## 改善箇所説明図

### 基準不適合発生箇所

### 改善の内容

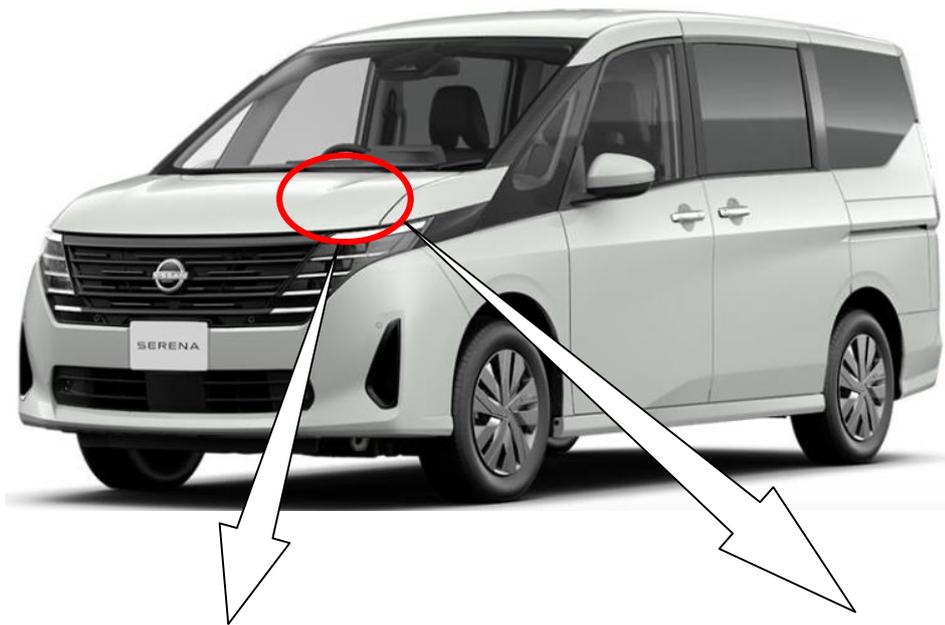
ナビゲーションコントロールユニットにおいて、制御プログラムが不適切なため、ナビゲーションシステムが正常に作動しなくなることがある。そのため、直前直左確認用のカメラ映像が表示されないことがある。

また、一部の車種については、車載コントロールユニット間の通信制御装置（CANゲートウェイ）において、制御プログラムが不適切なため、ナビゲーションシステムの異常を検知した場合に、エンジン/e-POWERシステムの始動ができなくなるおそれがある。

全車両、ナビゲーションコントロールユニットの制御プログラムを修正する。  
また、FE0型車、C28型車については上記に加えて、CANゲートウェイの制御プログラムを修正する。

識別：黄色のシールをモデルナンバープレート内に貼り付ける。
